ANNEXE 19

**Observations complémentaires sur le rapport SMA  
commandé par la Ville de Paris**

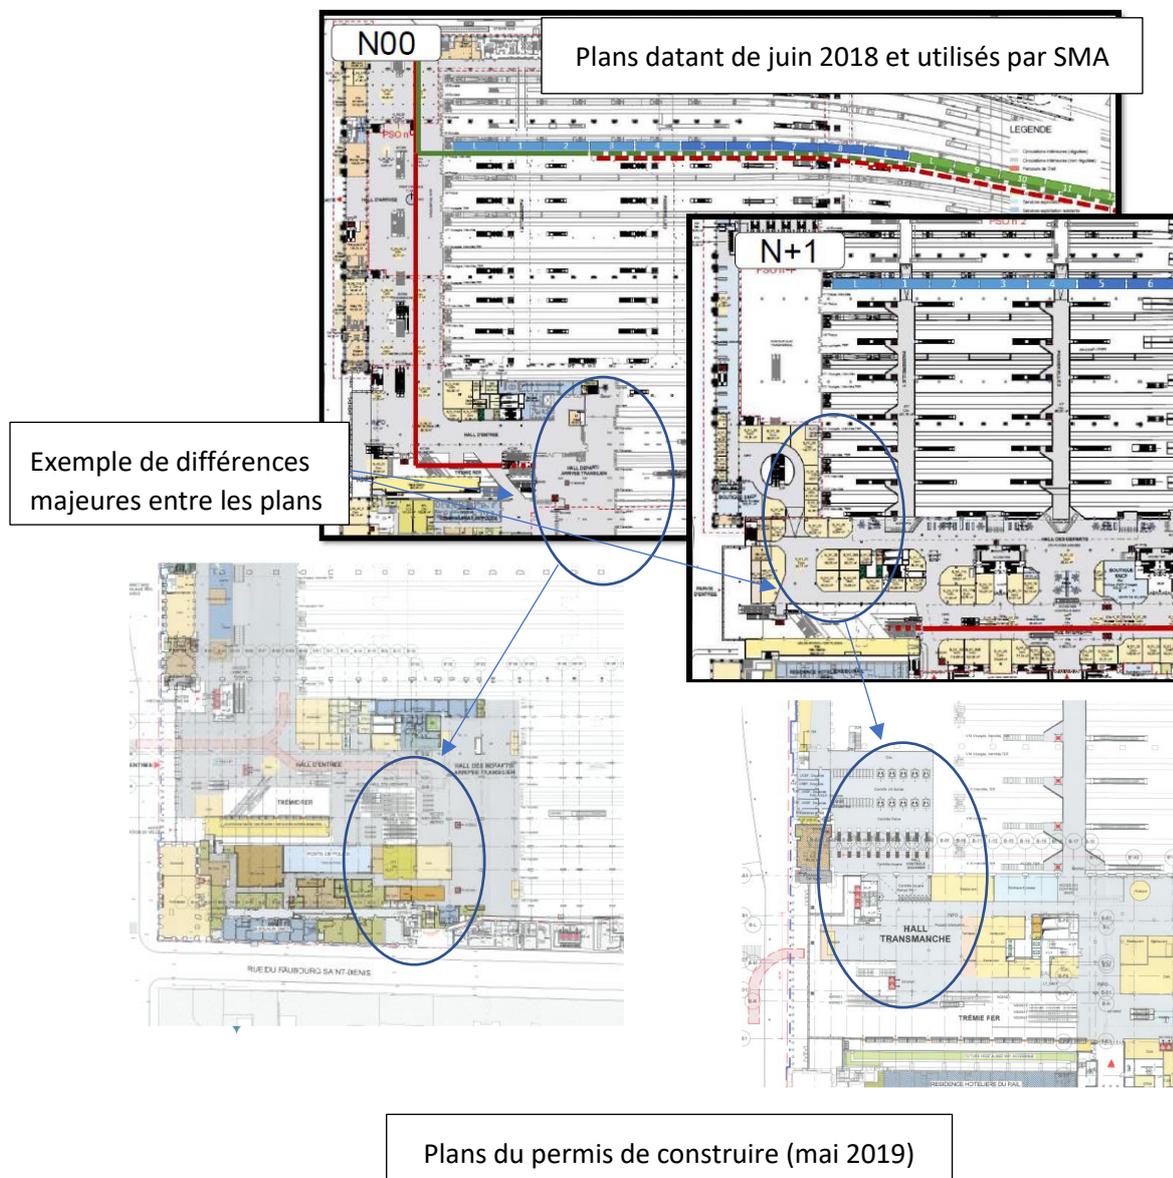
*« On suppose que 35% des voyageurs de/vers le RER ou le Métro utilisent le souterrain Maubeuge et 65% le quai transversal. On suppose que ce ratio reste constant avec le projet »*

**Ces hypothèses sont fausses et proviennent d'une lecture erronée du rapport AREP qui s'appuie sur des comptages partagés avec SNCF Gares & Connexions, SNCF Réseau, RATP et Ile-de-France Mobilités :**

- Les voyageurs vers les trains TER/IC embarquent à 35 % par le souterrain Maubeuge et 65 % par le terminal Départ
- Les voyageurs Thalys et Eurostar embarquent à 100 % par le terminal Départ
- 5 à 7% des voyageurs TGV passent par le tunnel Maubeuge. Demain, cet accès depuis le tunnel Maubeuge ne sera plus possible pour des raisons d'exploitation
- Les voyageurs à l'arrivée des trains Grandes Lignes (hors Eurostar) transitent à environ 20 % par Maubeuge et environ 80% par le quai transversal (sur l'heure de pointe du soir).

**De plus, une erreur d'interprétation concernant les hypothèses de l'étude de flux est commise ; elle fausse les conclusions sur tous les temps de parcours des voyageurs grandes lignes. En l'occurrence aucun des voyageurs ne prenant un Thalys ne part depuis le souterrain Maubeuge, un contrôle aux rayons X pouvant être effectué sur les quais longitudinaux. Cela remet en cause l'augmentation du temps de parcours de 8 minutes très souvent mise en avant à tort.**
